Gmina Klembów

Postępowanie nr: ZP.271.1.24.2022

WYJAŚNIENIE TREŚCI SPECYFIKACJI WARUNKÓW ZAMÓWIENIA NR 2:

Rozbudowa dróg gminnych ul. Prymasa Tysiąclecia w miejscowości Pasek i ul. Przemysłowej w Klembowie wraz z budową trzech mostów nad rzeką Rządzą

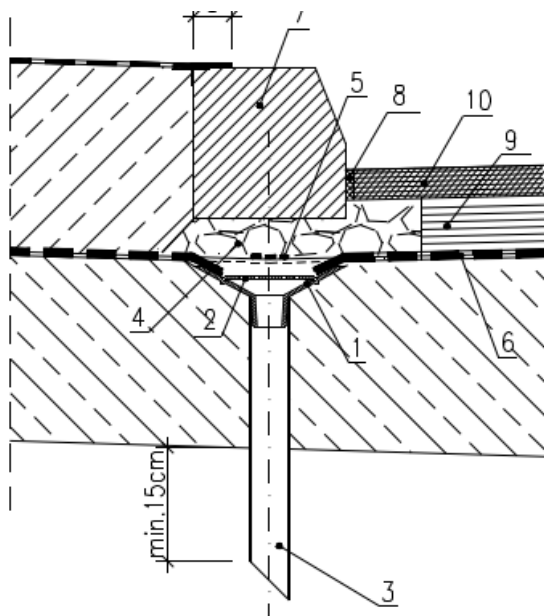
29. W opisie technicznym załączonym do dokumentacji Obiekt nr 1 jest mostem trójprzęslowym zaś w rysunkach technicznych oraz w dalszej treści dokumentu występuje most jednoprzęsłowy.

Istniejący obiekt mostowy nr 1 jest mostem trójprzęslowym, natomiast projektowany obiekt mostowy nr 1 jest mostem jednoprzęsłowym zgodnie z dokumentacją rysunkową.

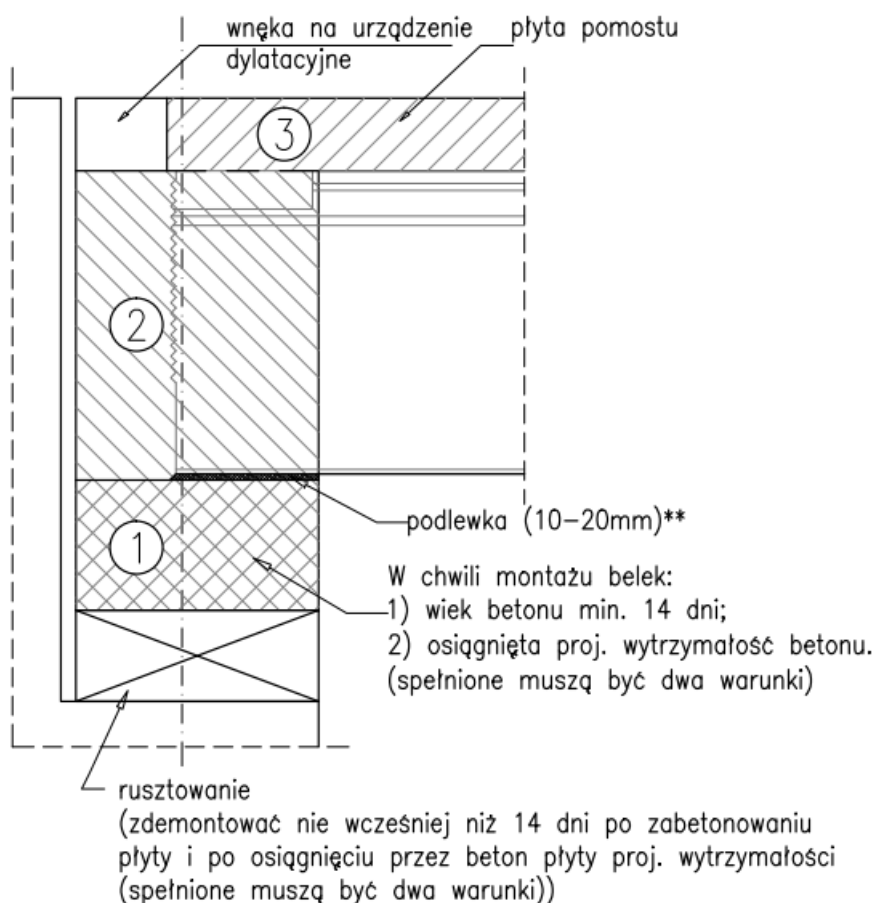
32. Czy Zamawiający dopuszcza zmianę krawężników granitowych 20x20 na dostępne na rynku krawężniki 18x20?

Dopuszcza się zmianę krawężników przy zachowaniu ich kotwienia w kapie chodnikowej.
